MESTO NITRA

Predkladateľ:	Marek Hattas primátor mesta Nitra
Číslo materiálu:	517/2020
Názov materiálu:	Návrh na zmenu uznesenia Mestského zastupiteľstva v Nitre č. 100/2018-MZ zo dňa 5. 04. 2018 (Správa o evidovaných požiadavkách na zmeny a doplnky č. 2 Územného plánu Centrálnej mestskej zóny v Nitre s návrhom na doplnenie rozsahu požiadaviek, ktoré budú predmetom obstarania územnoplánovacej dokumentácie.)
Spracovateľ:	Ing. arch. Viktor Šabík, AA hlavný architekt mesta Nitra
Napísal:	Ing. arch. Eva Ligačová, odborný referent ÚHA, Ing. arch. Anton Kondrila, referent urbanizmu a architektúry, Mgr. Tibor Nevický, referent GMIS
Prizvať:	
Dátum rokovania MZ:	11. 06. 2020
Dátum vyhotovenia:	21. 05. 2020

Návrh na zmenu uznesenia Mestského zastupiteľstva v Nitre č. 100/2018-MZ zo dňa 5. 04. 2018 (Správa o evidovaných požiadavkách na Zmeny a doplnky č. 2 Územného plánu Centrálnnej mestskej zóny v Nitre s návrhom na doplnenie rozsahu požiadaviek, ktoré budú predmetom obstarania územnoplánovacej dokumentácie)

Požiadavka č. 7

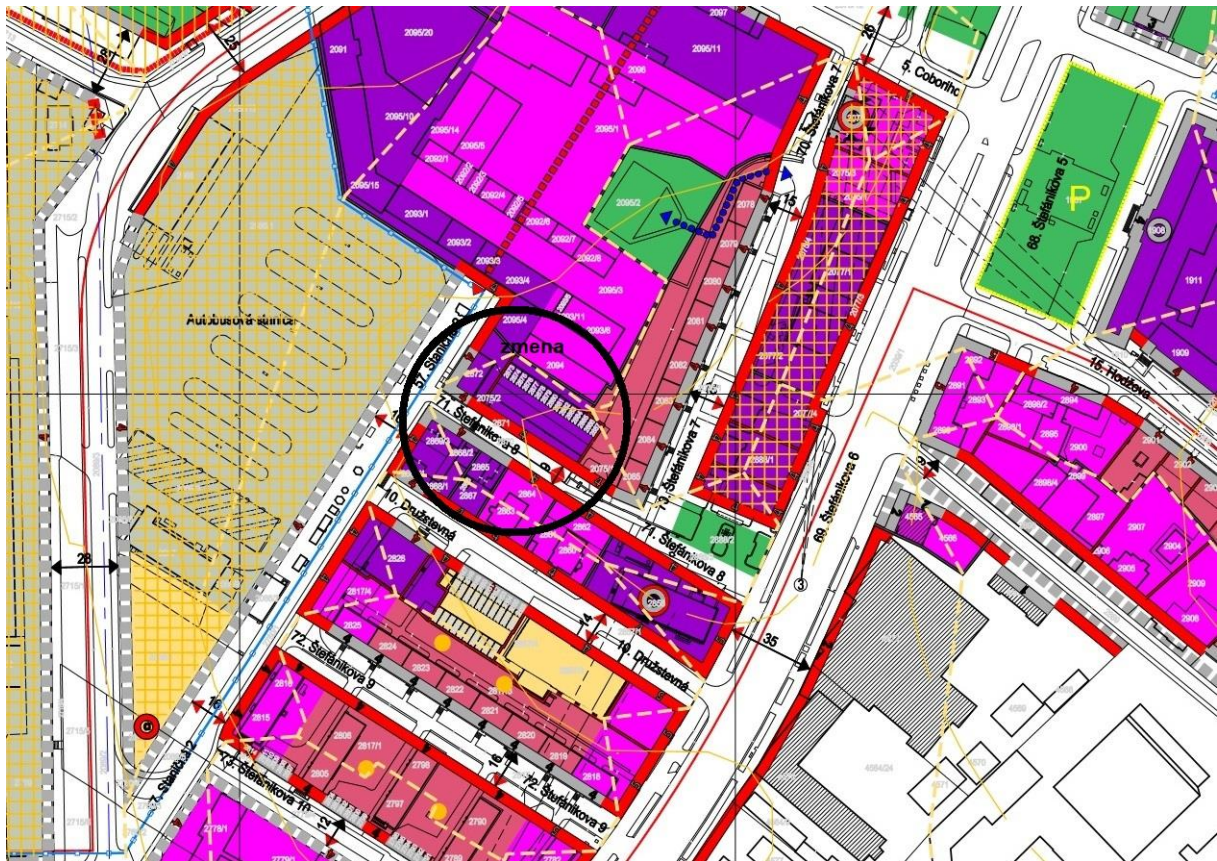
Pavel Páleník Farby –Laky – Drogéria, Hlavná 254, 951 35 Veľké Zálužie – žiadosť o zmenu stavebnej a uličnej čiary úseku Štefánikovej ulice prepájajúcej autobusovú stanicu vo väzbe na existujúcu stavbu súp. č. 85 na pozemku parc. č. 2871 v k. ú. Nitra

Požiadavka neuvádza dôvod potreby zmeny uličnej a stavebnej čiary. V danej polohe navrhovaná uličná a stavebná čiara vymedzuje a formuje verejný uličný priestor a vymedzuje polohu novej zástavby. Z aspektu „obnovy“ uličnej štruktúry je navrhovaná zástavba v danej polohe formovaná do bloku pozitívnym riešením pre prinávratenie mestskej prostredia. V týchto súvislostiach nie je dôvod na zmenu alebo úpravu ÚPN CMZ.

Požiadavka č. 10

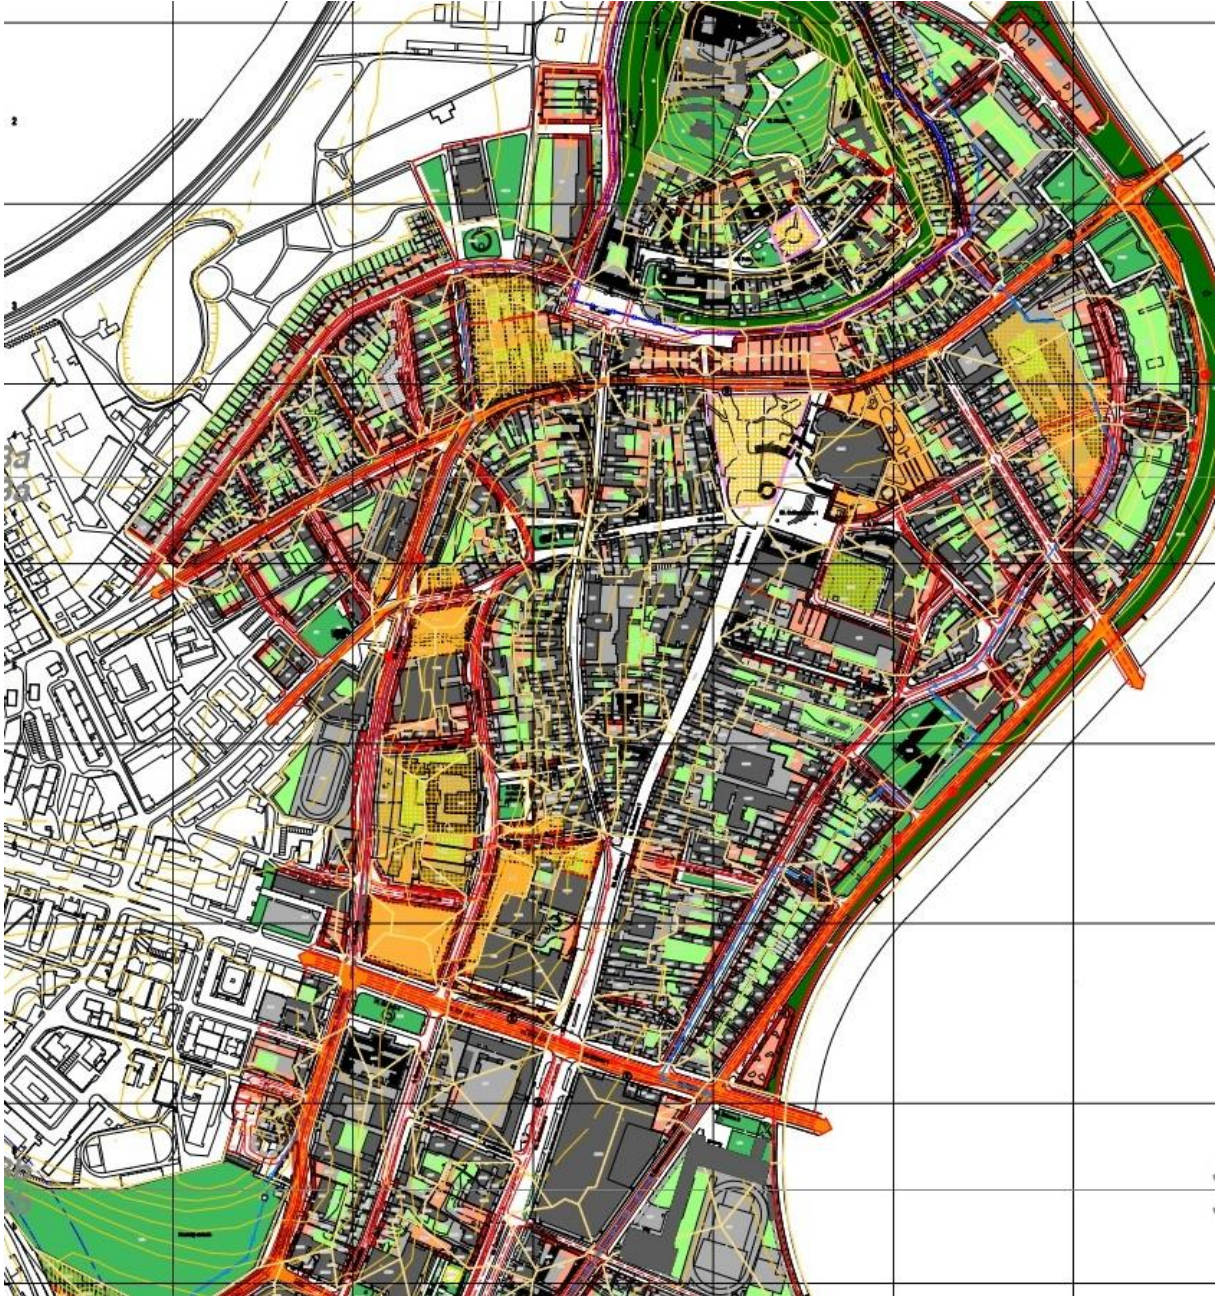
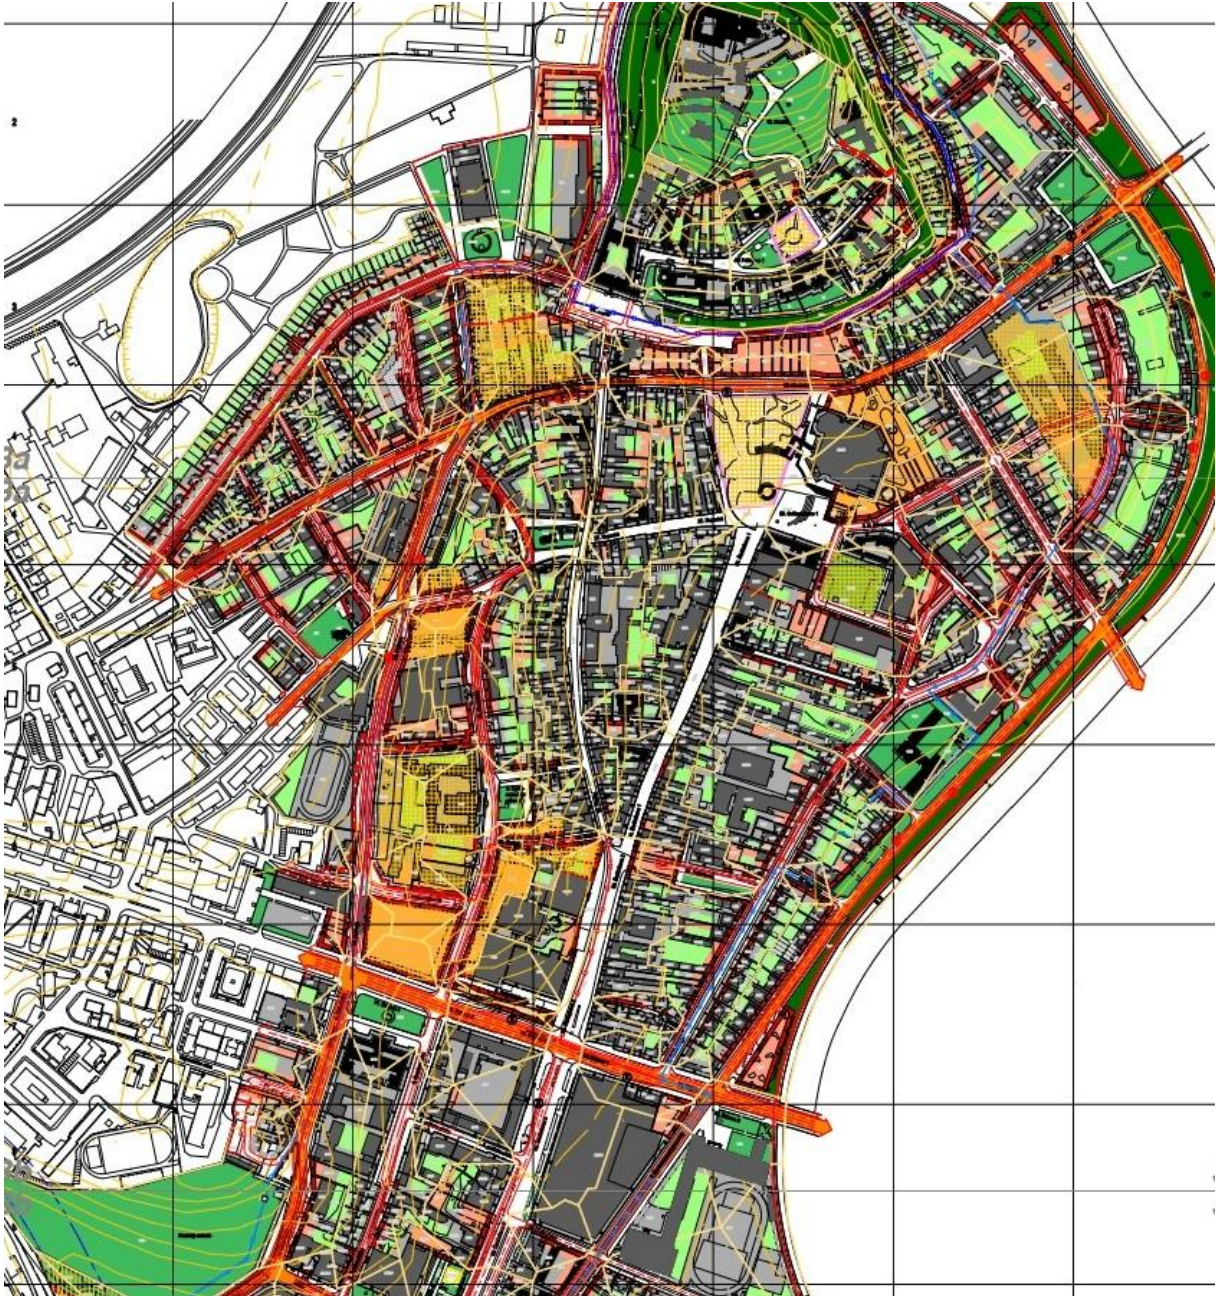
VMČ č. 2 Staré mesto - požiadavka zmeniť pomer zastavanosti a zelene vo vnútroblokoch/ uzatvorených bytových komplexov v prospech percenta zelene.

Je si treba uvedomiť, že centrum mesta (a hlavne historické jadro) je v každom mestskom organizme najintenzívnejším zastavaným územím. Podiel trvalého bývania v polohách mestských centier býva okolo 20% podlažných plôch a menej a dominantný podiel tvoria prevádzky vybavenosti. Trvalé bývanie v mestských centrách je doplnkovou ale nenahraditeľnou funkciou hlavne v súvislosti tzv. „sociálnou vitalitou prostredia“ - sociálnou kontrolou v prostredí centra mesta. V centrách miest s prevahou vybavenosti nad bývaním

V návrhu ÚPN CMZ je optimálne zvolený regulatív pre dodržanie (zachovanie) podielu obytnej (vnútroblokovej) zelene pre jednotlivé stavebné bloky a parcely. Plochy verejnej zelene sú navrhované ako nezastavateľné plochy.

Skutočný podiel verejnej a neverejnej zelene závisí od postupov a opatrení pri vydávaní rozhodnutí a povolení pre prestavbu a novú zástavbu na území centra mesta ako aj pri rozhodovaní o umiestňovaní parkovacích plôch na teréne v rámci jednotlivých stavebných zámerov.

V týchto súvislostiach nie je žiadúce riešiť zmenu alebo úpravu ÚPN CMZ ale zabezpečiť reálne dodržanie a naplnenie stanovených regulatívov.

Požiadavka č. 11

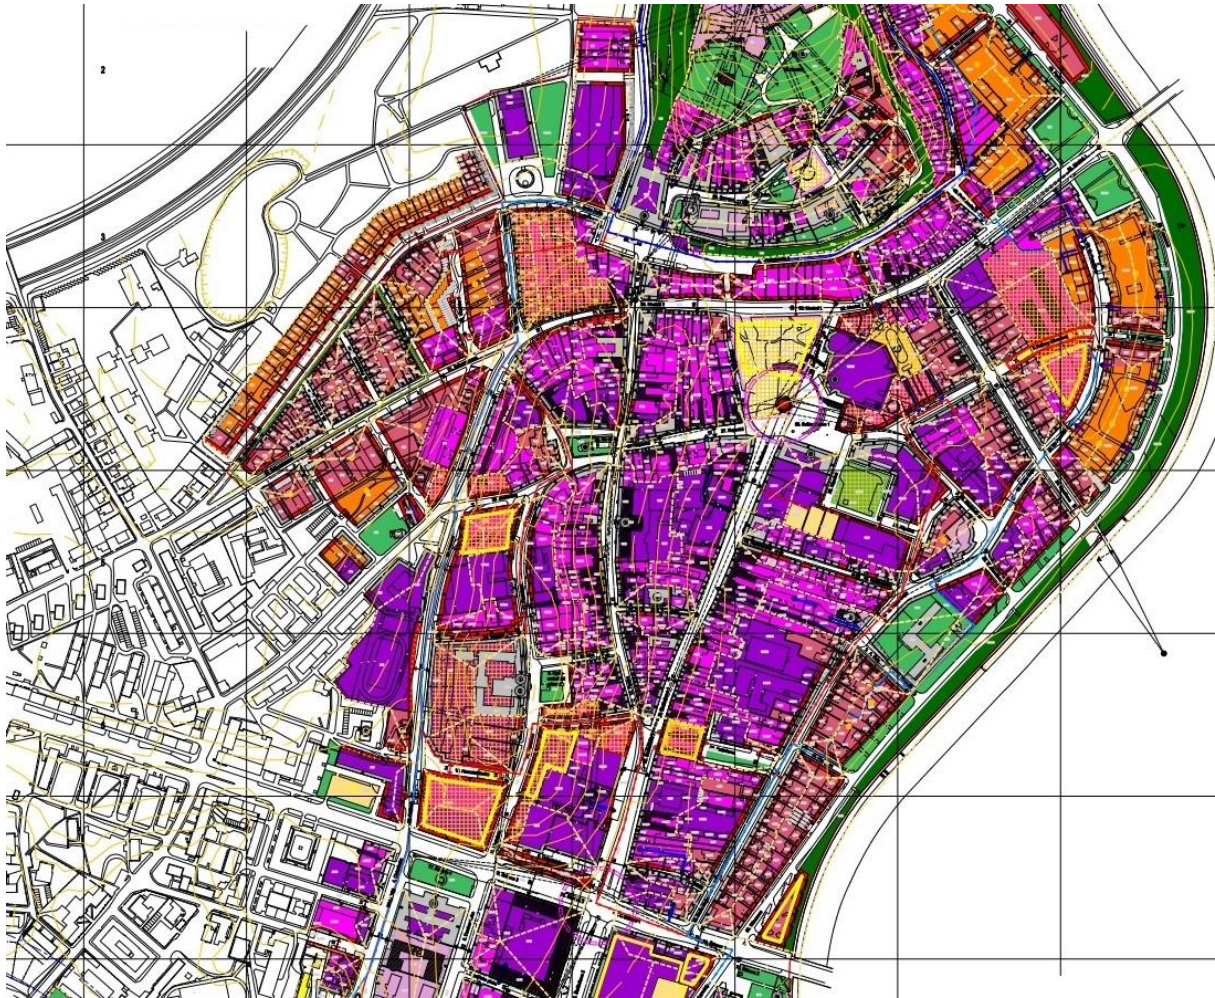
VMČ č. 2 Staré mesto – požiadavka stanoviť (=rozšíriť) plochy tzv. intaktnej zelene v rámci CMZ, t. j. plochy, kde nebude možná výstavba.

Je si treba uvedomiť, že centrum mesta (a hlavne historické jadro) je v každom mestskom organizme najintenzívnejším zastavaným územím. V centrách miest s prevahou vybavenosti nad bývaním je výraznejšie nižší podiel obytnej zelene a výraznejšie vyšší podiel verejnej zelene v rámci verejných priestorov – ulíc, námestí a hlavne parkov. Podiel verejnej zelene (ako aj vnútroblokovej neverejnej zelene) je limitovaný možnosťou uvoľňovania plôch statickej dopravy na teréne vo verejných priestoroch (a priestoroch vnútroblokov

V návrhu ÚPN CMZ je optimálne zvolený regulatív pre dodržanie (zachovanie) podielu obytnej (vnútroblokovej) zelene pre jednotlivé stavebné bloky a parcely. Plochy verejnej zelene sú navrhované ako nezastavateľné plochy a sú prevažne vymedzené na pozemkoch vo vlastníctve mesta.

Skutočný podiel verejnej a neverejnej zelene a rozšírenie plôch verejnej zelene závisí od postupov a opatrení pri vydávaní rozhodnutí a povolení pre prestavbu a novú zástavbu na území centra mesta ako aj pri rozhodovaní o umiestňovaní parkovacích plôch na teréne v rámci jednotlivých stavebných zámerov.

V týchto súvislostiach nie je žiadúce riešiť zmenu alebo úpravu ÚPN CMZ ale zabezpečiť reálne dodržanie a naplnenie stanovených regulatívov.

Požiadavka č. 13

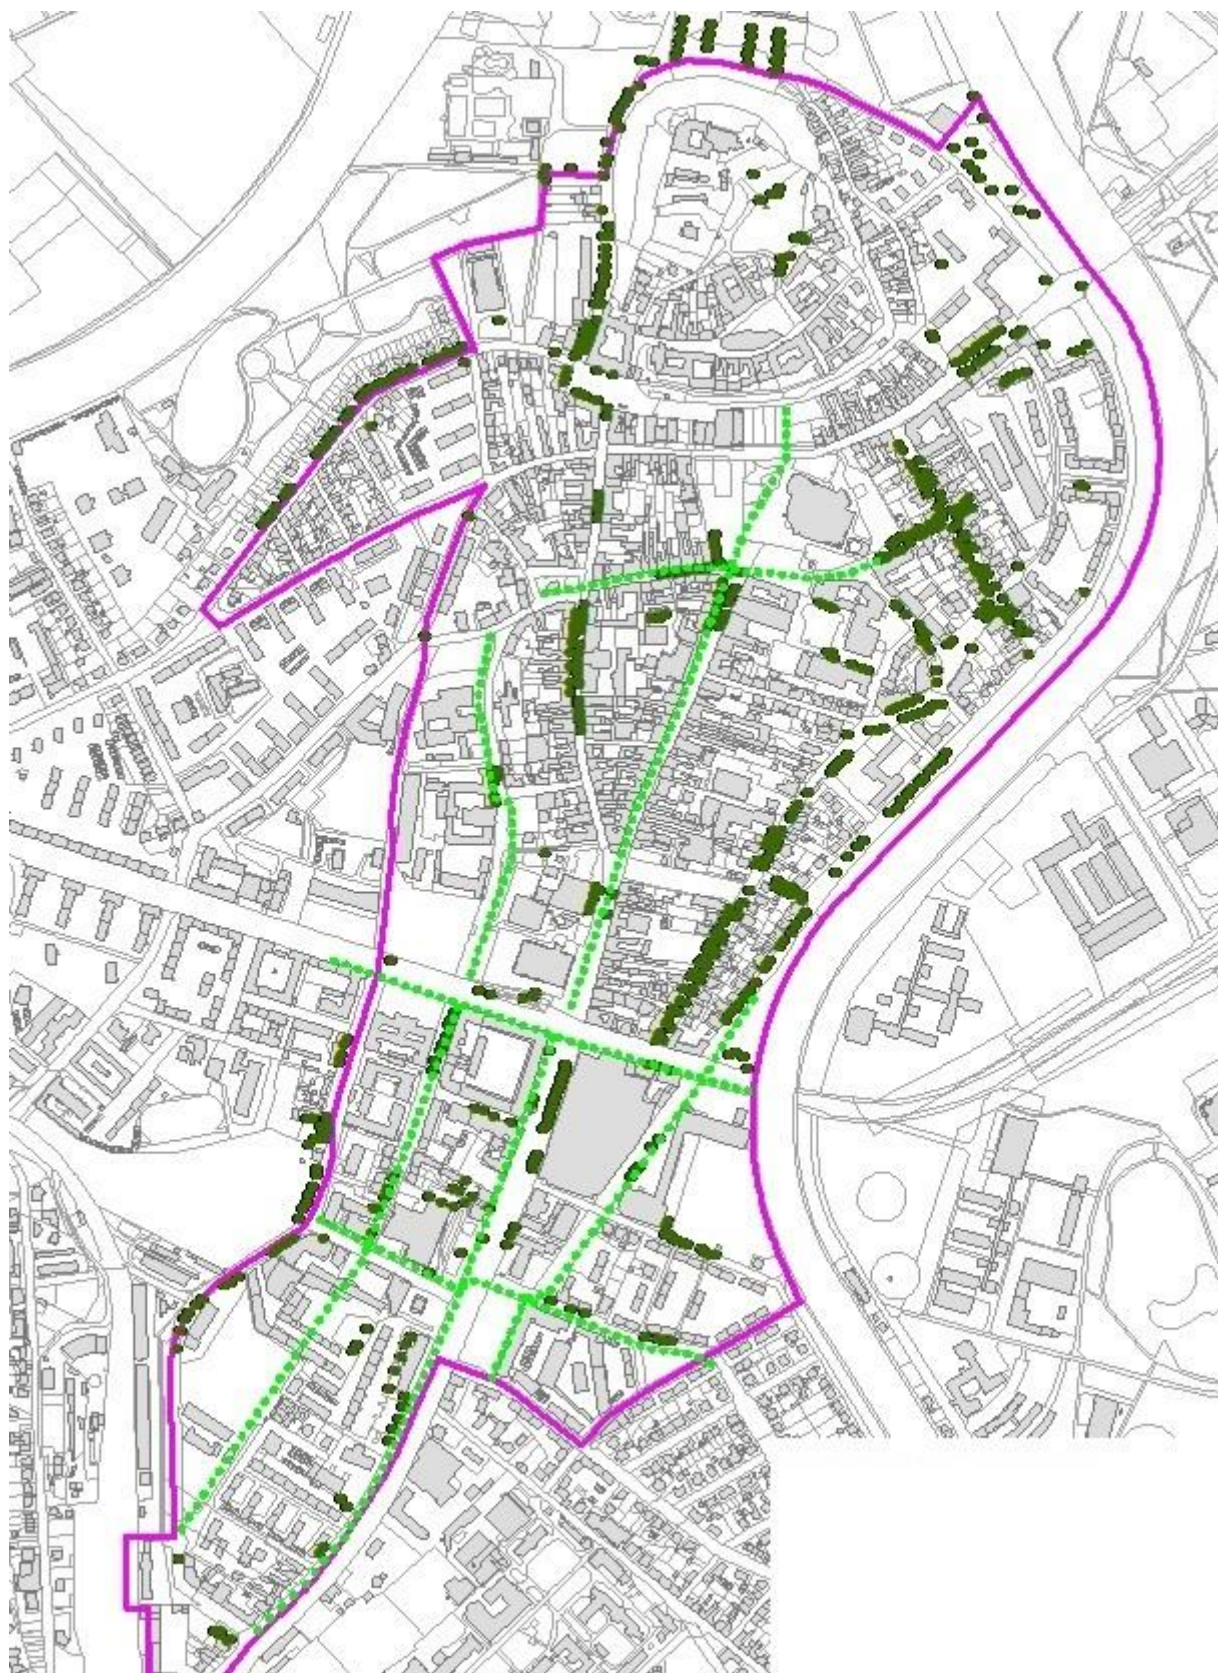
VMČ č. 2 Staré mesto – požiadavka určiť (t. j. aj rozšíriť) presne ulice, kde bude alejová výsadba stromov.

V dokumentácii ÚPN CMZ je koncepčný návrh na formovanie a umiestnenie porastov líniovej zelene v priestoroch ulíc. Limitujúcim faktorom sú podmienky polohy podzemných vedení technickej verejnej infraštruktúry. Z tohto dôvodu je potrebné požiadavky na líniovú zeleň riešiť individuálne pre jednotlivé konkrétne uličné priestory v kontexte na jestvujúce podzemné rozvody sietí formou technickej projektovej dokumentácie čo presahuje rámec riešenia v stupni ÚPN CMZ.

Požiadavka č. 20

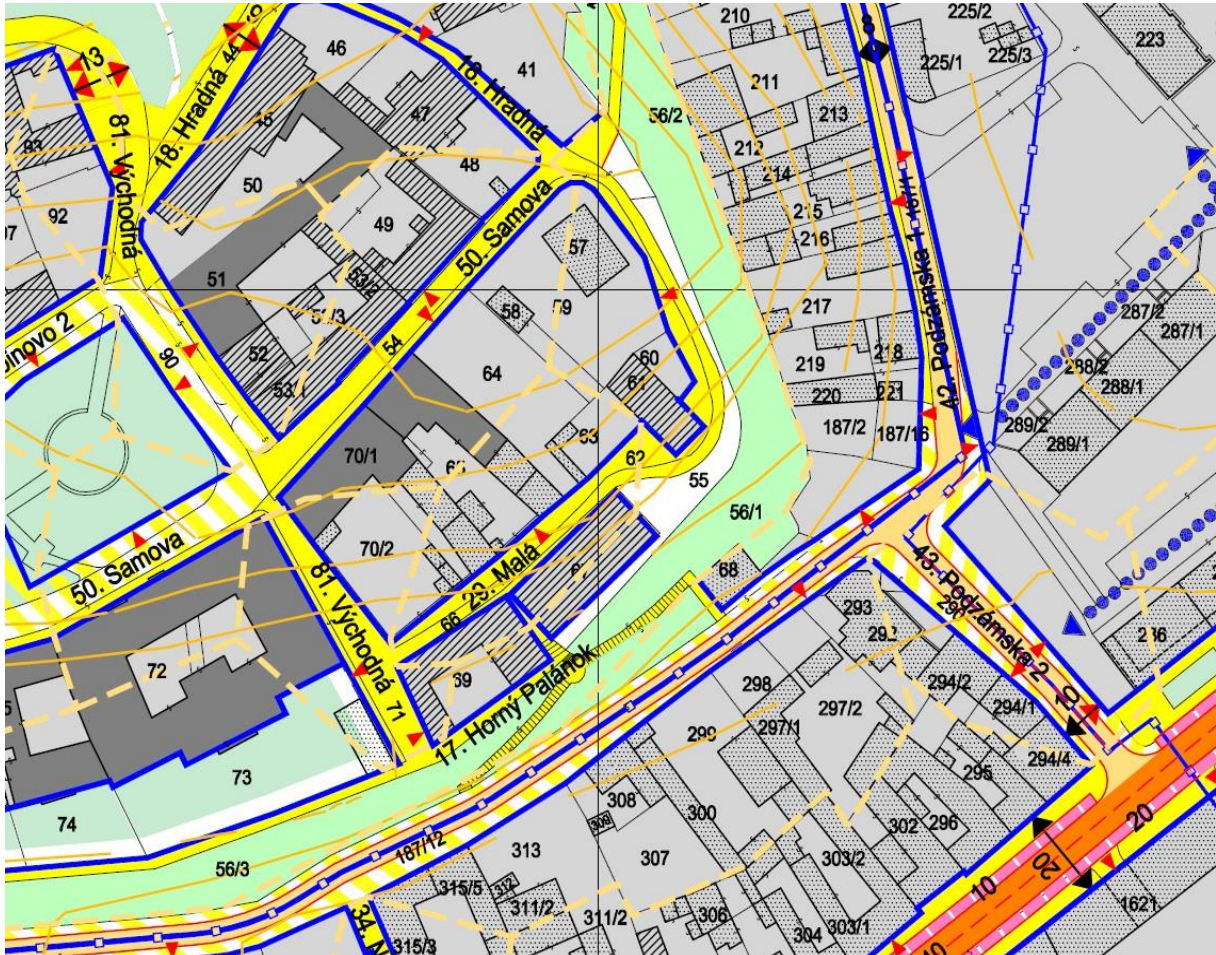
Žiadosť o úpravu vjazdu na pozemok p.č. 64 v k.ú. Nitra vo výkrese č. 4 –
doprava z Malej ulice – tak ako je užívaný už minimálne 70 rokov

Požiadavka č. 22

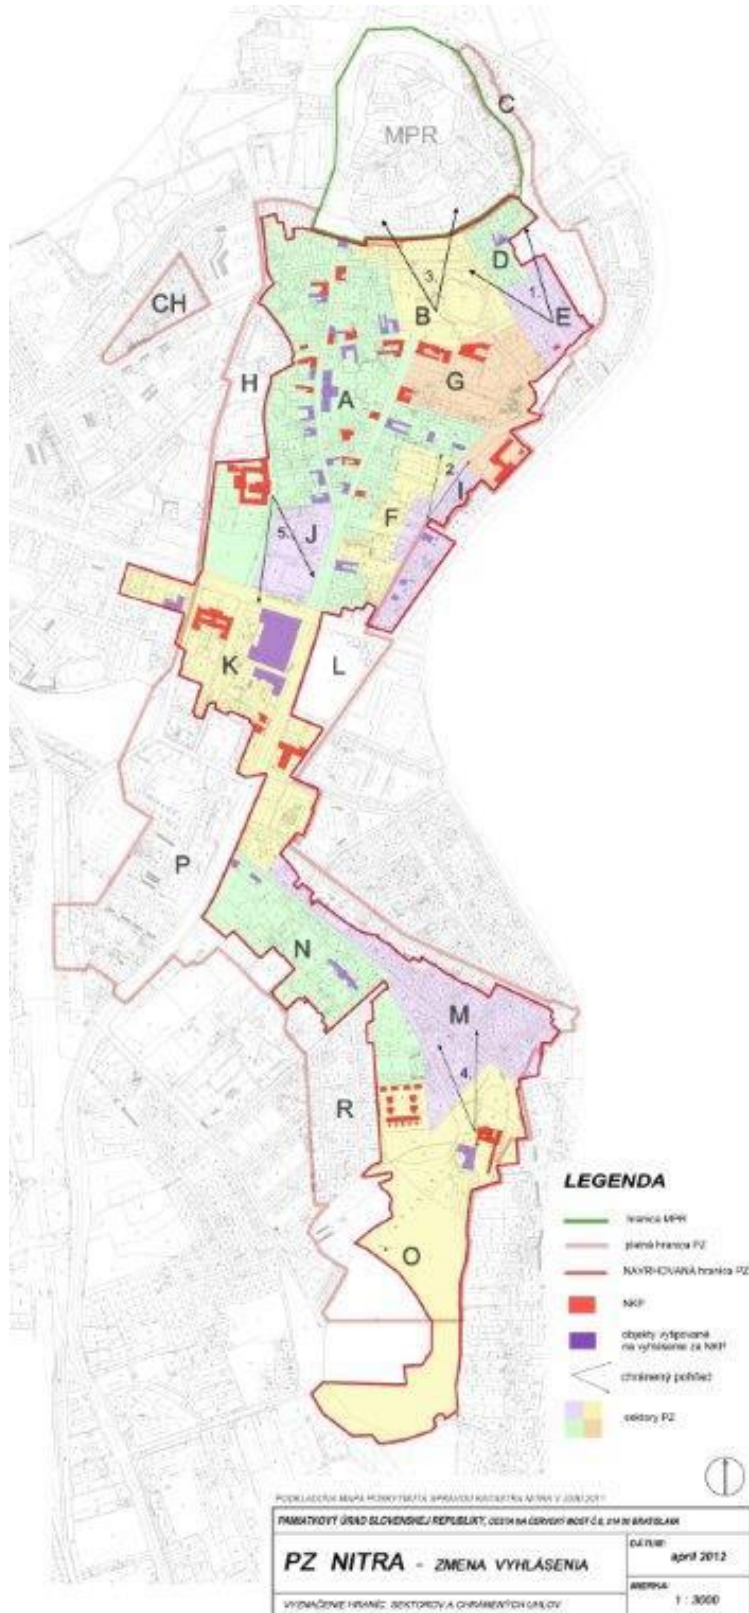
**Žiadosť o zmenu funkčného využitia pozemkov p.č. 1589 a 1593 v k.ú. Nitra
v CMZ Nitra z vnútroblokovej zelene na funkciu umožňujúcu dostavbu vrátane
parkovania a bývania**
